Schulanlage Meierhof

Projektwettbewerb im offenen Verfahren
Jurybericht

Projekt Nr. 29, Both Sides, Now

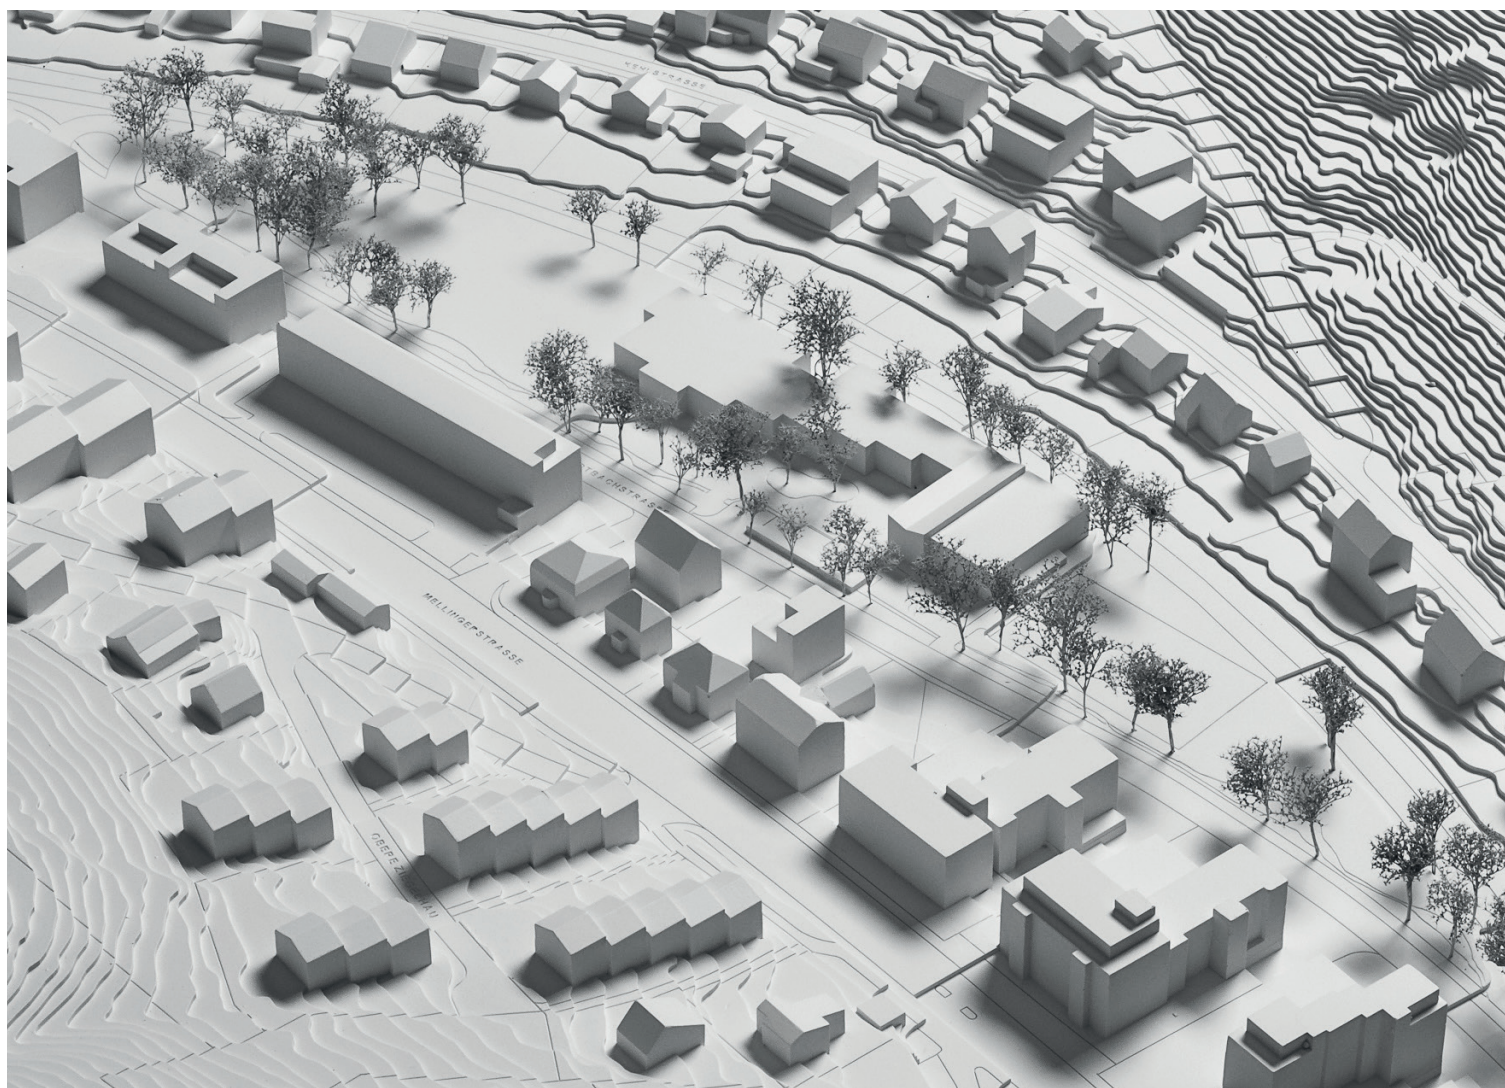
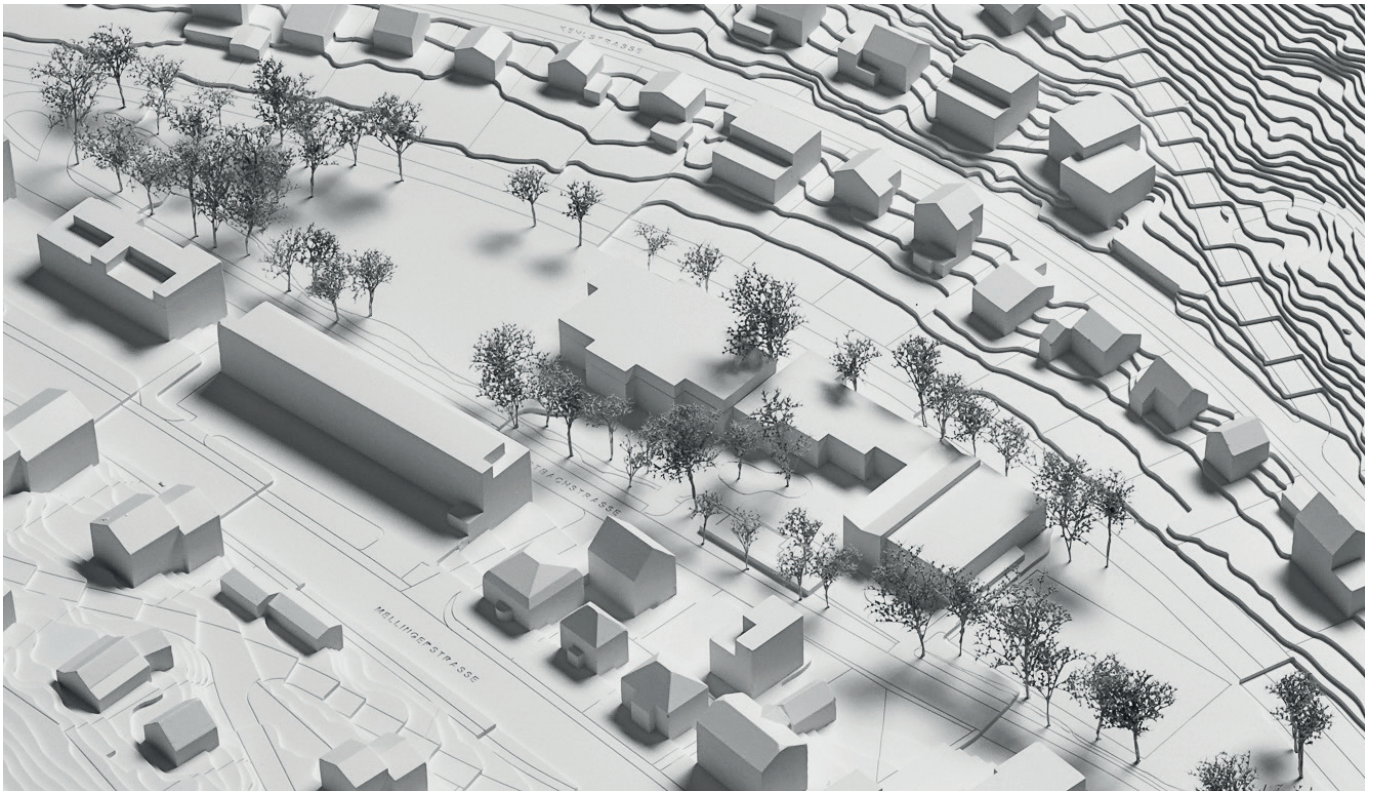
Mit dem Projekt «Both sides now» gelingt es den Verfassenden, das heute etwas schematisch wirkende Schulhaus in eine neue, organisch geformte Gesamtfigur zu verwandeln, welche sich harmonisch in die linsenförmige Geländekammer einfügt. Der Erweiterungsbau repetiert die Fassadenstaffelung dreimal weiter, um anschliessend eine Gegenbewegung zu vollführen und damit eine Kopfsituation zu schaffen, bei der sich die Räume zu allen Seiten orientieren. Damit gelingt es, die unterschiedlichen Aussenbereiche zwar klar zu fassen, sie aber dennoch als Teil eines fließenden gesamten Freiraumes wirken zu lassen.

Die Aula wird über dem Garderobentrakt der Turnhalle platziert, was städtebaulich sinnvoll ist. Denn die vergrösserten Baumas- sen von Schulhaus und Turnhalle werden erneut ausbalanciert und der heute als Rückseite wirkende Garderobentrakt erhält ein «Gesicht», welches sich dem Pausenplatz zuwendet. Insgesamt bleibt die Schulanlage zweigeschossig und behält damit ihre heutige Qualität eines pavillonartigen Gebäudes in der grünen Talsohle. Durch die als Aufstockung geplante zukünftige Erweiterung gerät die Gesamtanlage nicht aus dem Gleichgewicht, sondern gewinnt sogar noch an Kraft.

Konstruktiv ist die Erweiterung als hölzerner, klar konzipierter Skelettbau geplant, der mit der feingliedrigen Betonelement-Struktur des Bestandes verwandt ist. Während im Innern diese Nuancierung von Bestand und Neubau als Gegensatz zum angestrebten räumlichen Kontinuum reizvoll erscheint, wirkt die starke Differenzierung der Fassaden zu sehr als Bruch. Eine stärkere Vereinheitlichung wäre im Zuge der ohnehin nötigen energetischen Optimierung des Bestandes wünschenswert. Um möglichst wenig in den Bestand einzugreifen, wird für die Aula eine längs gespannte Fachwerkkonstruktion vorgeschlagen, welche auf sechs ausserhalb des Bestandsgebäudes angeordneten Stützen aufliegt. Die daraus abgeleitete Form eines Schmetterlingsdachs wirkt etwas manieriert. Viele der vorgeschlagenen Konzepte, wie der einfach und klar strukturierte Holzskelettbau, die Lehmwände und Unterlagsböden oder das Low-Tech-Lüftungskonzept sind hingegen sinnvolle Bestandteile eines nachhaltigen und ressourcenschonenden Weiterbauens.

Im Inneren öffnet sich eine mäandrierende, gut belichtete Erschliessungsfigur in einer Art Porosität an vielen Stellen zur Landschaft. Damit lässt sie den Raum trotz seiner Kompaktheit nie eng erscheinen. Bereits beim Betreten des Hauses bietet sich gegenüber jeweils ein Blick ins Grüne. Diese Durchlässigkeit quer zum Tal lässt die spezifische topografische Lage auch im Innern spürbar werden. Zwei neue Treppenanlagen mit Lift – einmal im Kopfbau und einmal bei der Aula – erzeugen zusammen mit der bestehenden Treppe vielfältige Wege durch das Haus. Die Zugänge zu den Treppen wirken jedoch teilweise etwas umständlich.

Auf Ebene des Erdgeschosses sind diejenigen Räume untergebracht, bei welchen ein direkter Aussenraumbezug wünschenswert ist. Die transparent gestaltete Mediathek bildet Teil der Eingangshalle und belebt diese. Die beiden Kindergärten sind betrieblich gut von der Schule getrennt, bilden aber in räumlicher Hinsicht trotzdem Teil eines Ganzen. Die Lage der Gruppenräume entspricht noch nicht den Anforderungen, denn diese müssen jeweils direkt einem Kindergartenraum zugeordnet sein.

Projekt Nr. 35, LOS !

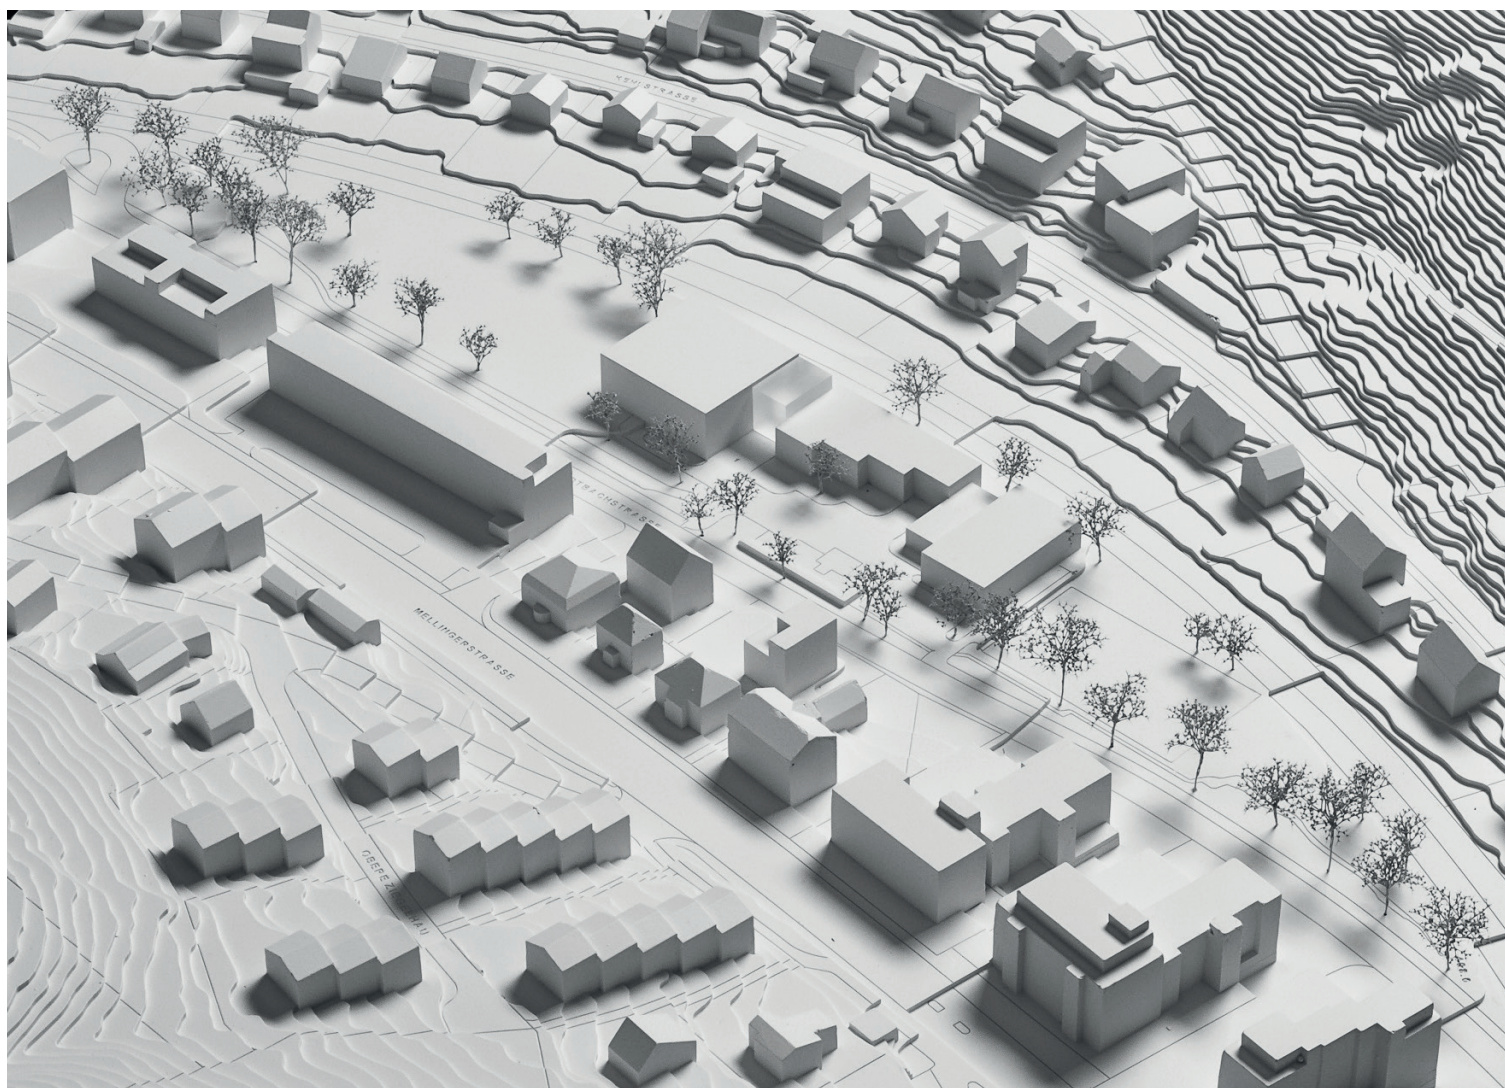
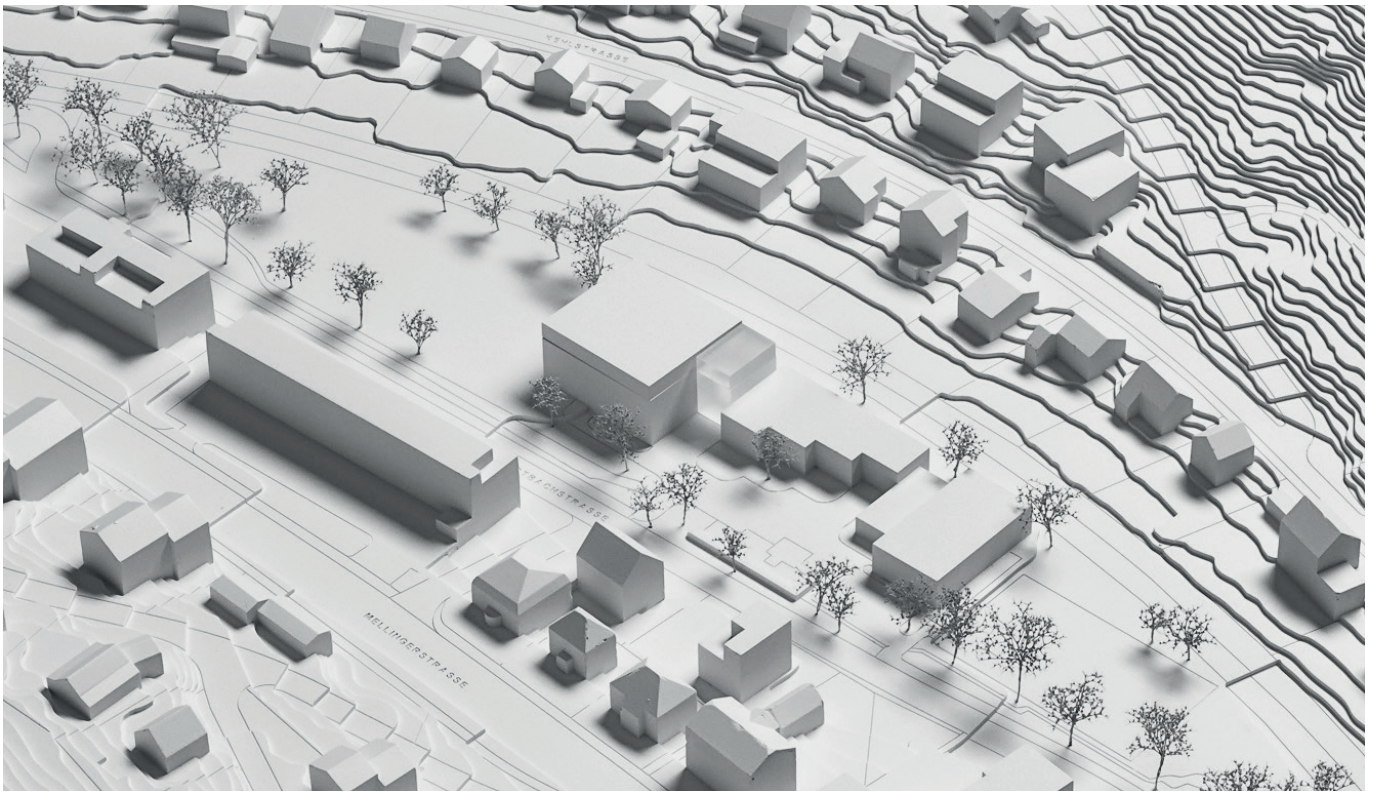
Das Projekt «LOS!» schlägt eine präzise gesetzte Erweiterung in Kombination mit dem Erhalt des Bestands vor. Zwischen dem bestehenden Schulhaus und dem drei-, beziehungsweise mit Erweiterung viergeschossigen Neubau wird ein offenes Treppenhaus eingefügt, das als eigenständiges Gelenk funktioniert. Es schafft eine klare funktionale Schnittstelle, stärkt die Adressbildung und wird zugleich als verbindender Begegnungsort zwischen zwei Baukörpern verstanden. Die eigenständige Erschliessung sorgt für eine gute Orientierung, ohne die Durchlässigkeit der Anlage zu beeinträchtigen.

Zusammen mit dem Bestand und der Turnhalle fasst der Neubau einen zentralen Aussenraum, der als identitätsstiftende Mitte der Anlage gedacht ist und den Entwurf im städtebaulichen Kontext verankert. Die Aussenräume insgesamt lassen einen vergleichbaren Gestaltungswillen vermissen. Sie basieren weitgehend auf dem Bestand und sind nur minimal bearbeitet.

Die Fassadengestaltung greift mit horizontalen Holz- und Fensterbändern die Gliederung des Bestands auf, wirkt in ihrer Ausführung jedoch noch etwas schematisch.

Die Räume sind funktional gut aufeinander abgestimmt und ermöglichen vielfältige Synergien. Die räumliche Organisation der Obergeschosse ist insgesamt überzeugend. Die Öffenbarkeit der Gruppenräume sowie die Sichtbezüge sind gut gelöst, wenngleich die dezentrale und verteilte Platzierung der Verwaltungsräume zwischen den Klassenzimmern kritisch beurteilt wird.

Die geplante Aufstockung als Erweiterungsstrategie kollidiert mit der ebenfalls auf dem Dach vorgesehenen Lüftungsanlage, was eine Umsetzung im laufenden Betrieb ausschliesst. Zudem wirkt das offene Treppenhaus im aufgestockten, viergeschossigen Zustand als harter Bruch zum Bestand.

«LOS!» überzeugt mit einer selbstverständlichen städtebaulichen Setzung und einem sorgfältigen Umgang mit dem Bestand. Das offene Treppenhaus wirkt als gelungenes architektonisches Gelenk, das Alt und Neu harmonisch verbindet und die Identität der Anlage stärkt. Die innere Organisation besticht durch funktionale Klarheit und flexible Lernräume. Die konsequente Kompaktheit bringt überzeugende wirtschaftliche und ökologische Vorteile und reflektiert die durchdachte Haltung der Planer. Zugleich setzt diese bewusste Einschränkung dem Entwicklungspotenzial Grenzen, sodass für notwendige Anpassungen nur ein begrenzter Spielraum bleibt.

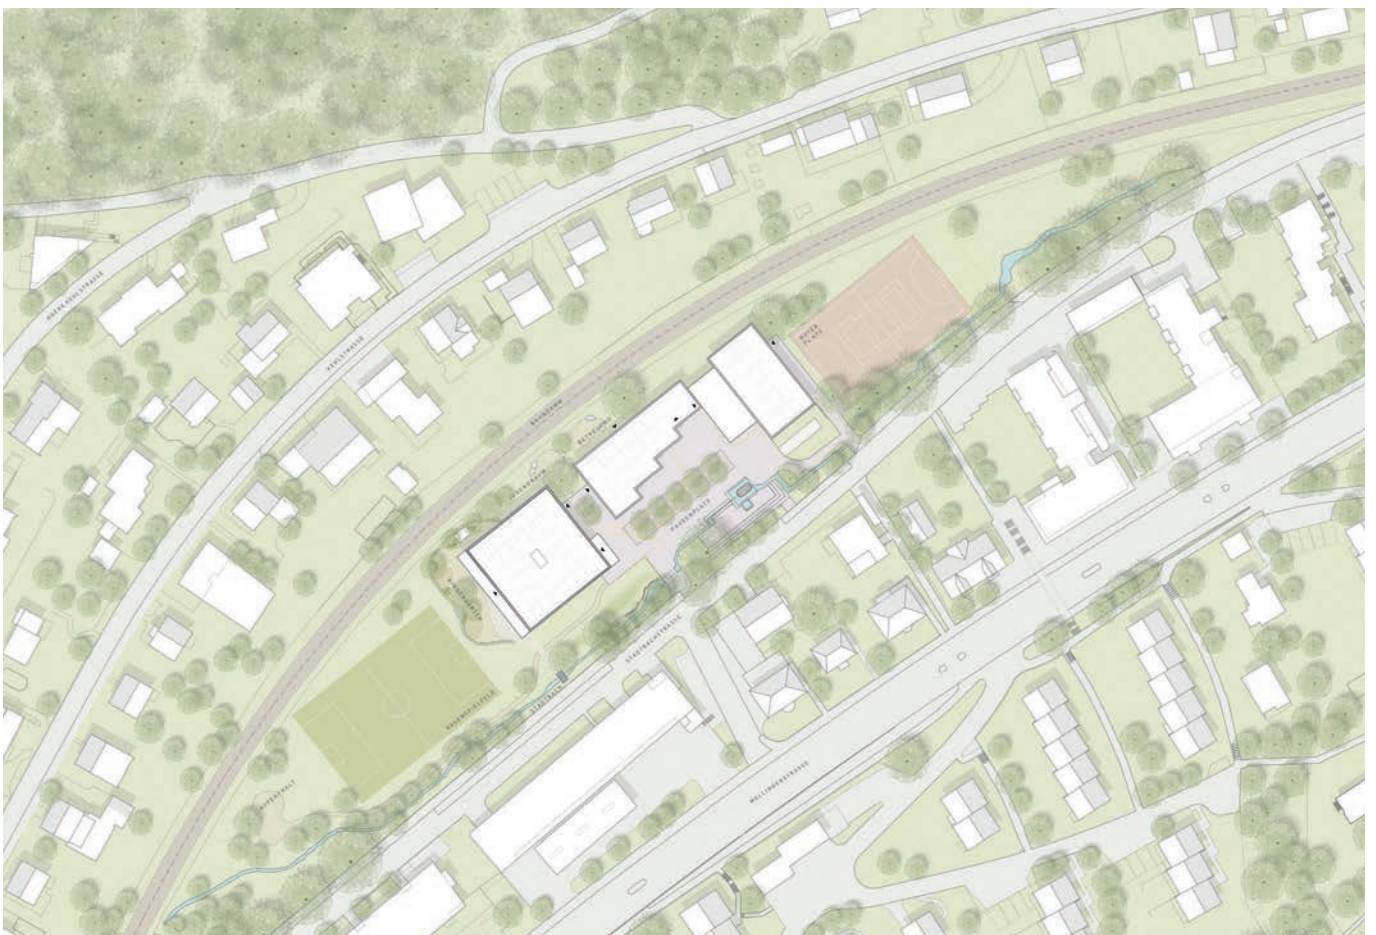
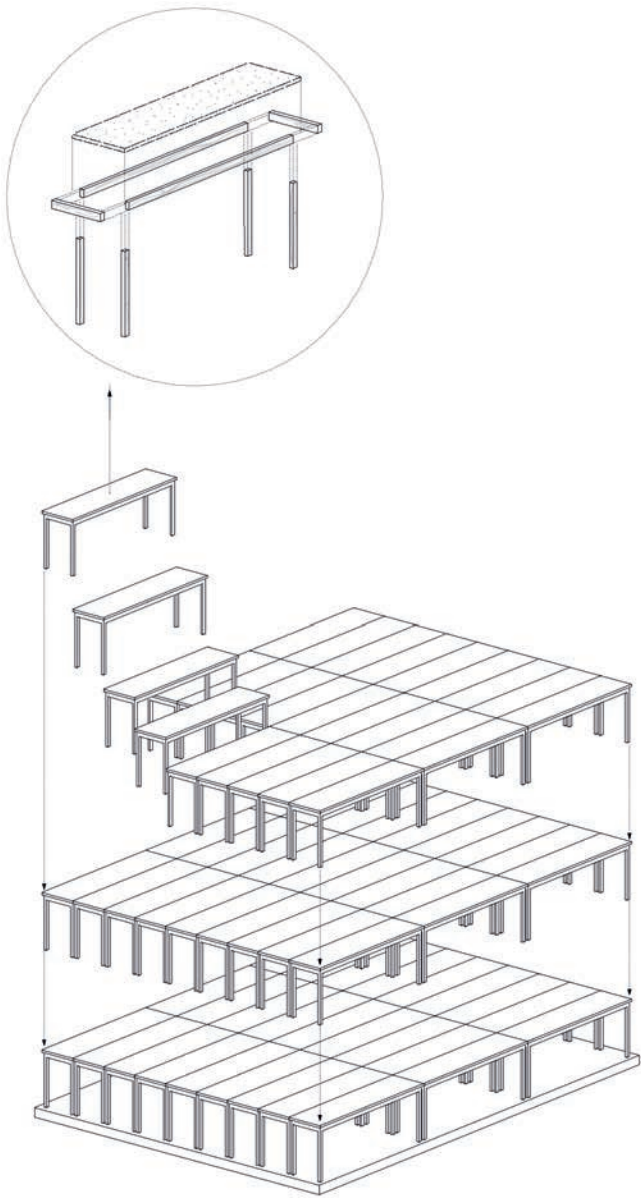
Die Konstruktion erfolgt in Hybridbauweise mit einem Primärtragwerk in Holz, Betondecken und Aussenwänden in Holzbauweise. Die Fassade besteht aus Aluminiumblech. Der grosse Fensteranteil und die Wärmeentwicklung an der Metallfassade werden bezüglich des sommerlichen Wärmeschutzes problematisch beurteilt. Auffällig ist das Untergeschoss im Neubau, das vergleichsweise gross ausfällt.

Das Projekt «SQUADRA» weist eine mittlere Ökobilanz in der Erstellung auf, der Betonanteil und die Alufassade wirken sich nachteilig aus.

«SQUADRA» besticht durch den sorgfältigen und respektvollen Umgang mit dem bestehenden Schulhaus und der soliden und effizienten Umsetzung des Raumprogramms. Das Projekt weist kleinere, räumliche und betriebliche Mängel auf. Insbesondere wurde die fehlende gedeckte Verbindung zwischen den Schulbauten als problematisch beurteilt. Damit gelingt es den Projektverfassenden nicht ganz, eine überzeugende Lösung für die Schule als Gesamtanlage zu formulieren.
